Bilag E – Høringssvar over afgrænsning

2025-08-13 – Høringssvar fra Ringkøbing-Skjern Kommune

Museal udtalelse i forbindelse med høring over ansøgning om råstofindvinding og afgrænsning af miljøkonsekvensrapport for råstofindvinding på dele af matr.nr. 5a, 5l, 6e, 6q, 6s, 7a, 8a og 8c Lyne By, Lyne I Ringkøbing-Skjern Kommune

Fig. 2. Kort: Fund og Fortidsminder. Nyeste ortofoto/høje målebordsblade

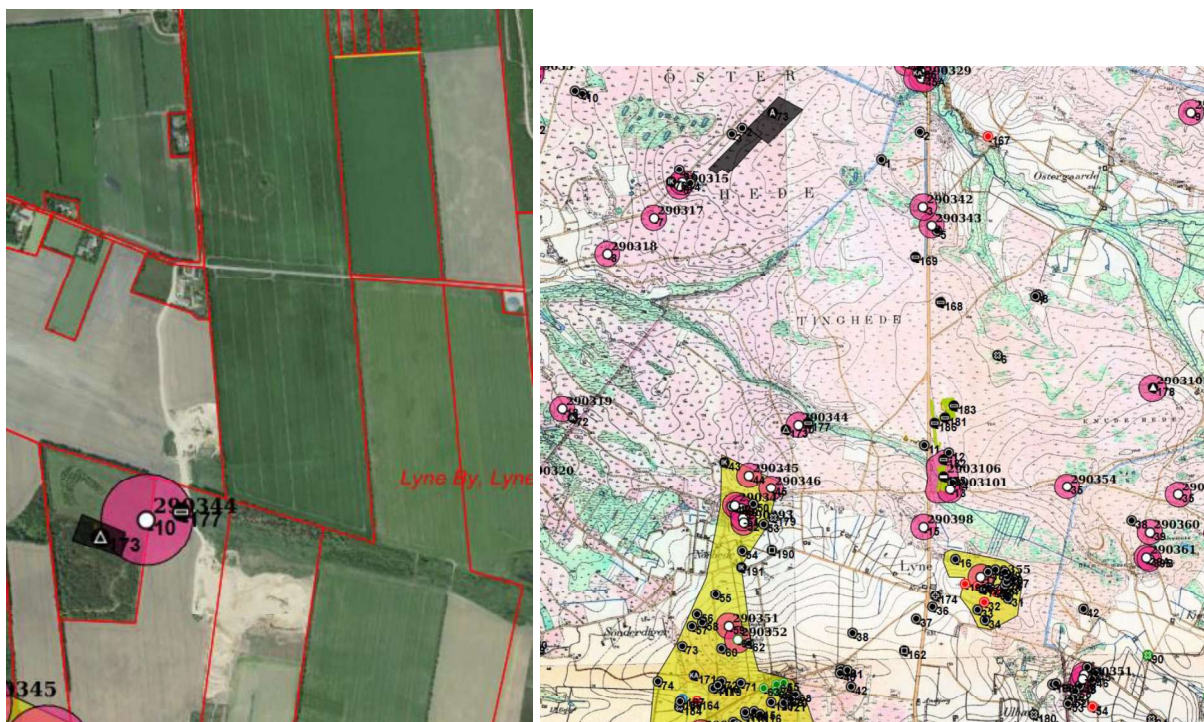
Arkæologi Vestjylland har gennemført en arkivalske kontrol. Denne viser at der ikke er kendte fortidsminder på nogen af arealerne, bortset fra en fredet gravhøj, lok. 10 - fredningsnr. 290344. Dens 100 meter beskyttelseszone er der tydeligvis taget hensyn til i ansøgningen.

Der er dog stadig risiko for at der kan gemme sig flere fortidsminder i området, hvis man zoomer ud og ser på de høje målebordsblade ligger råstofområdet på Tingheden og det ses, at der ligger højrækker både nord og syd for indvindingsområderne. Der er sandsynlighed for at højrækkerne har været sammenhængende og der ligger flere gravhøje, som i dag er overpløjet, på det mellemliggende areal. Her kan der stadig være væsentlige arkæologiske spor tilbage af de i undergrunden nedgravede grave.

Arkæologi Vestjylland vil derfor anbefale at man for foretaget en systematisk forundersøgelse af de nye indvindingsområder.
